JY-85-3

第53条（多量の放射性物質等を放出する事故の拡大の防止）に係る

コメント回答

日本原子力研究開発機構 大洗研究所

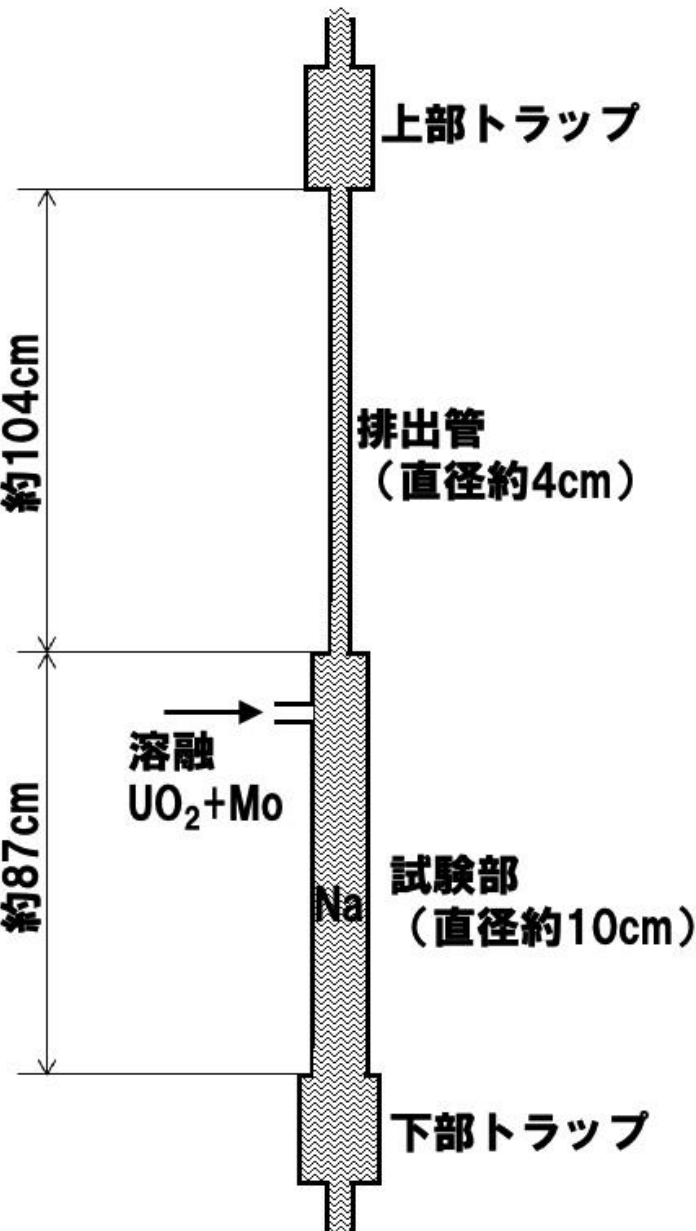
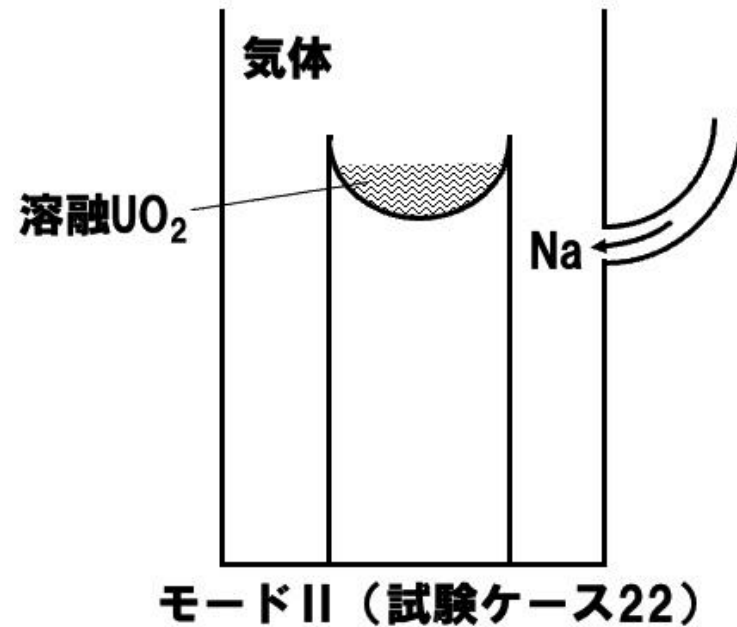
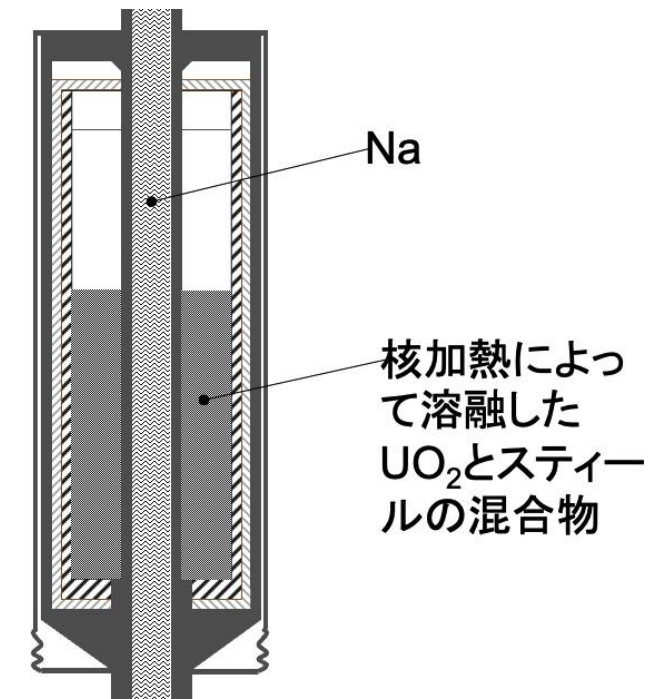
- 炉心内でのFCIの発生状況に近い状況を模擬した試験としては、CORECT-IIケース22、CAMEL C6、EAGLE ID1試験がある。
- 発生圧力はCORECT-IIのケース22が約4.3MPa、CAMEL C6が約4MPa、EAGLE ID1は極めて緩慢で約0.15MPaである。

各回転プラグの動的応答(基本ケース)

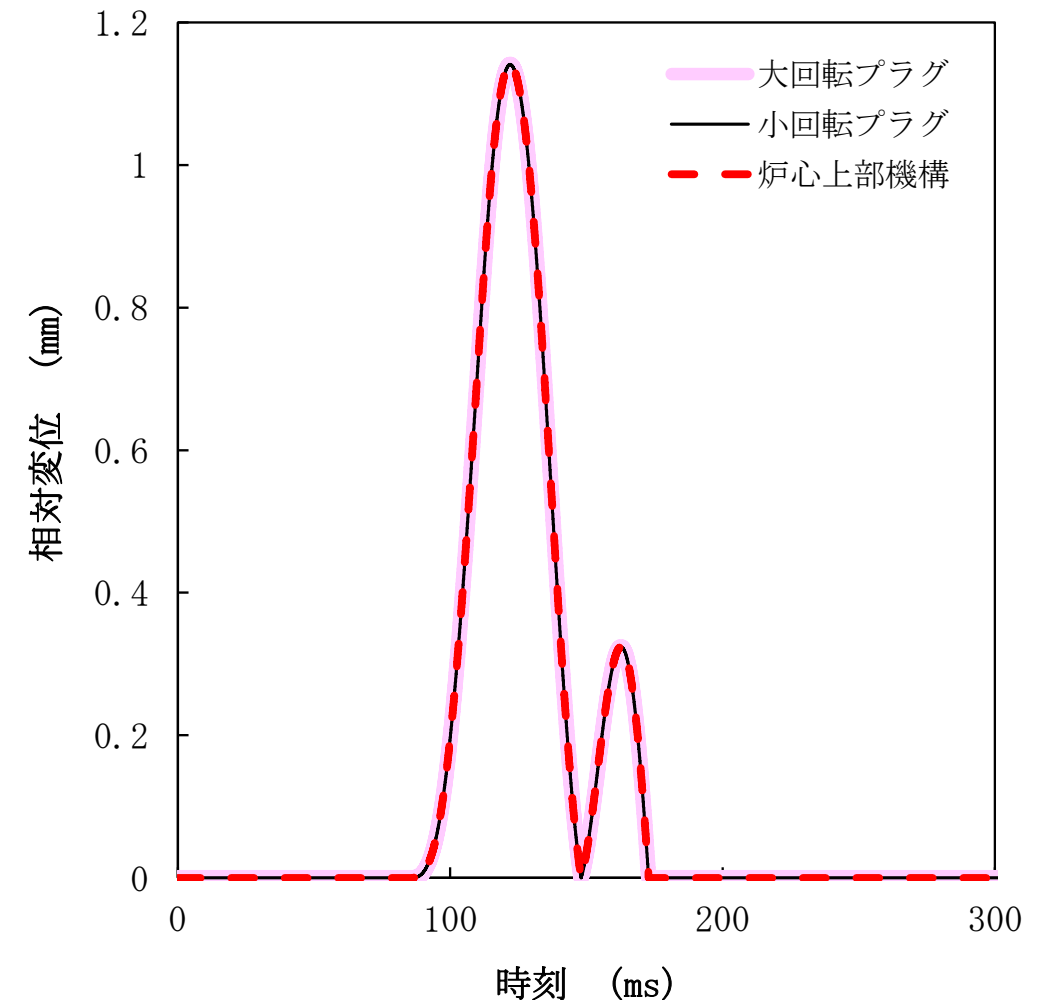
- 炉心上部機構及び小回転プラグは大回転プラグと一体となって変位し、大回転プラグとの相対変位は生じない。
- 大回転プラグは80ms程度の短時間だけ、最大約1.2mm上向きに浮き上がるが、原子炉容器内の圧力がプラグの浮き上がりに必要な圧力以下に低下すると、支持フランジ上に着座する。
- 各回転プラグの間隙内に流入するナトリウム量（積算値）は大回転プラグで6.6kgであり、小回転プラグ及び炉心上部機構ではナトリウムはプラグ間隙内に流入しない。
- 大回転プラグの間隙内に保持可能なナトリウム質量（回転プラグ間隙の容積に相当）は約520kgであり、間隙内への流入量がこれを十分下回ることから、基本ケースでは格納容器（床上）にナトリウムは噴出しない。

- ボルトのひずみは最大0.07%。
- いずれのボルトも塑性変形に至っていない。

各回転プラグの動的応答(不確かさを考慮したケース)

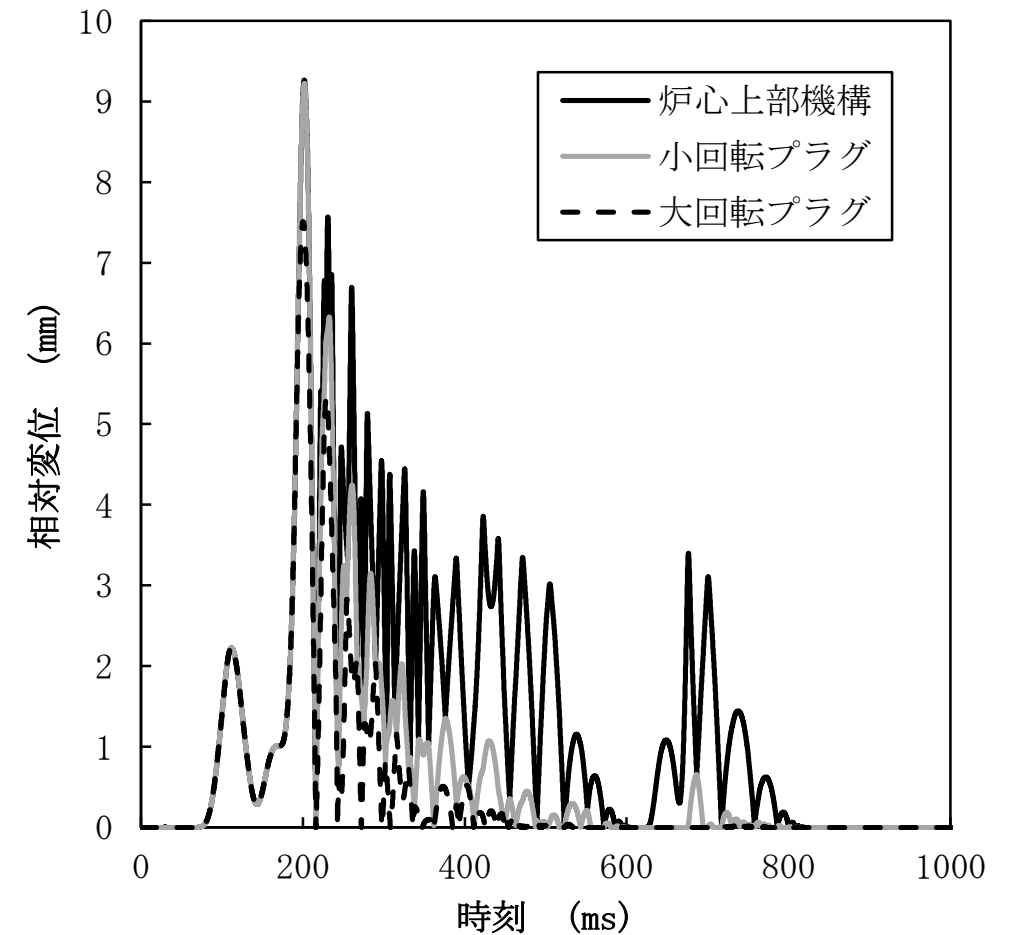
- 約200msまで各プラグは一体となって変位するが、200ms以降はボルト強度の相違及び衝突による運動エネルギーの受け渡しの影響を受けて、各プラグが独立に変位し相対変位が生じている。
- 約200msまで各プラグが一体となって変位する理由は、炉心上部機構が初期締め付け力約100MPaで小回転プラグに固定されていること及び小回転プラグが初期締め付け力約200MPaで大回転プラグに固定されていることによる。
- 800ms以降、原子炉容器内の圧力が回転プラグの浮上に要する圧力（約0.24MPa）を下回ると、各プラグは被搭載プラグあるいは大回転プラグ支持フランジ上に着座する。

- ボルトのひずみは最大1.6%。
- 常温の破断伸び15%と比べて十分小さく、破断には至らない。

各回転プラグの間隙内に流入するナトリウム量(積算値)(不確かさを考慮したケース)

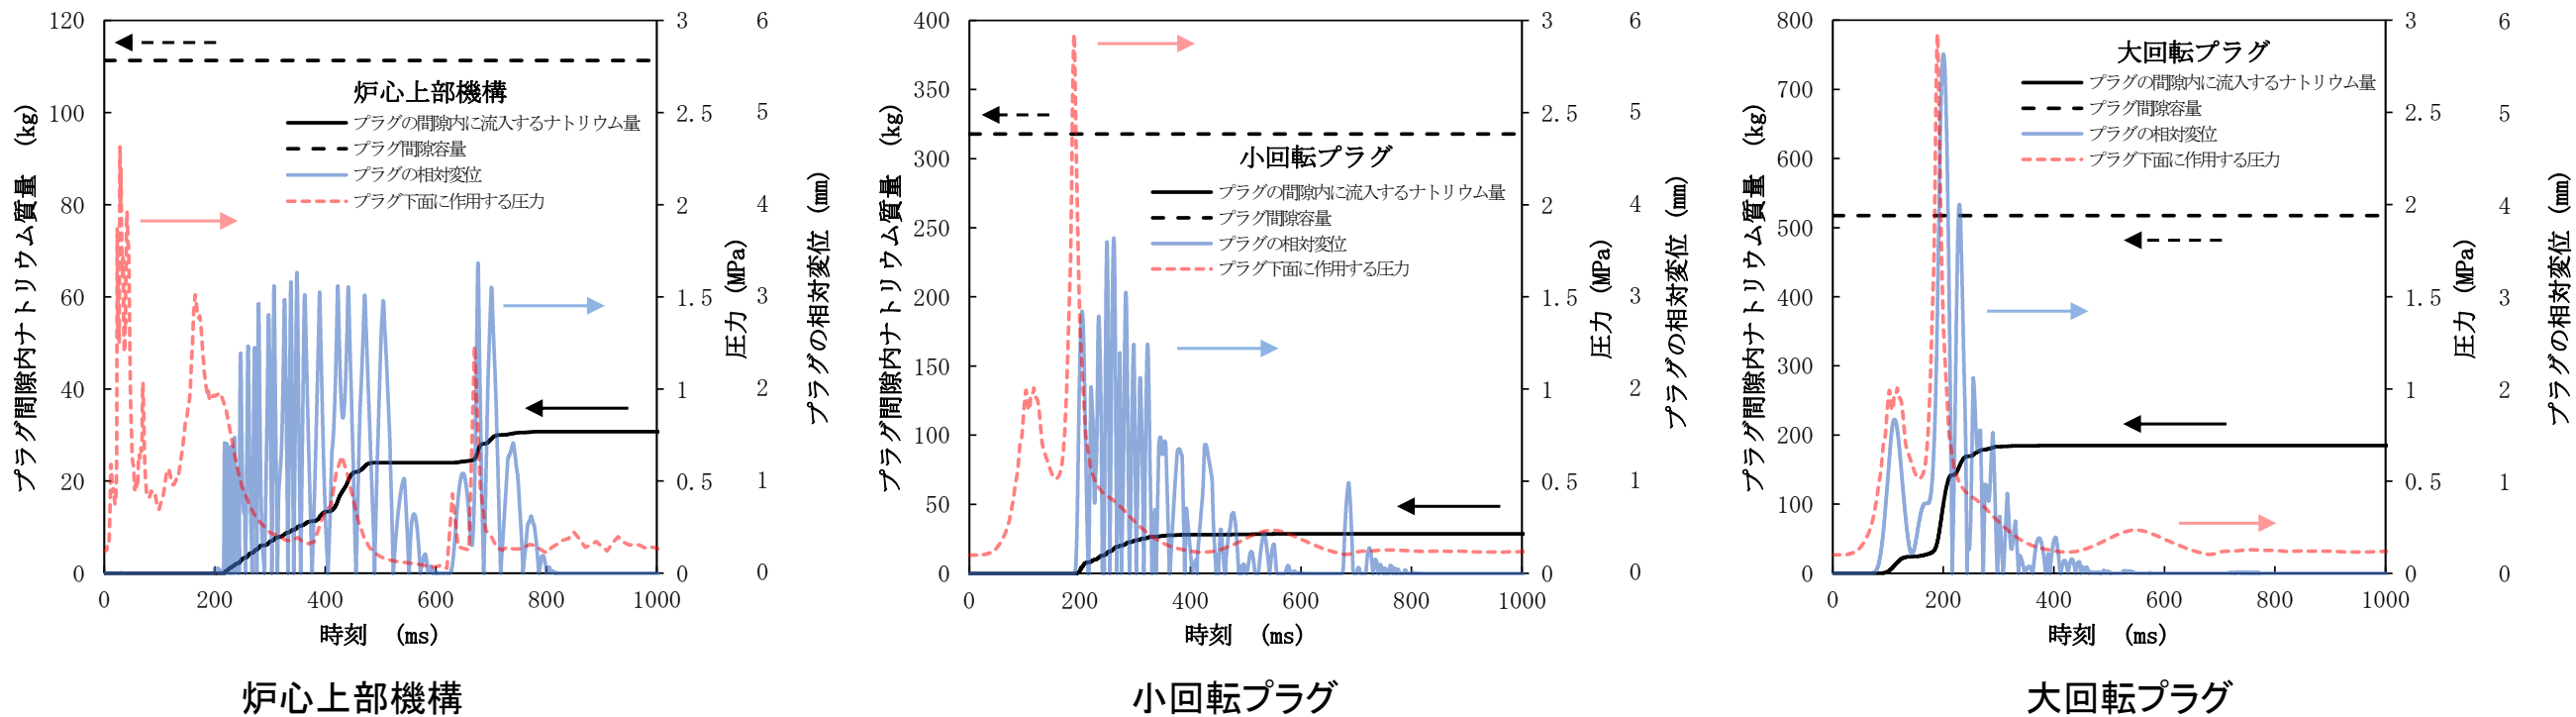
- 炉心上部機構、小回転プラグ及び大回転プラグの間隙内にそれぞれ31kg、29kg及び185kgのナトリウムが流入した。
- 回転プラグ間隙内に流入するナトリウム量が、保持可能なナトリウム量（それぞれ約110kg、約320kg及び約520kg）以下であれば、ナトリウムの噴出は生じない。

- 結果として、回転プラグ間隙へのナトリウムの流入量は同間隙の保持可能なナトリウム量を下回り、格納容器（床上）に噴出しない結果となった。
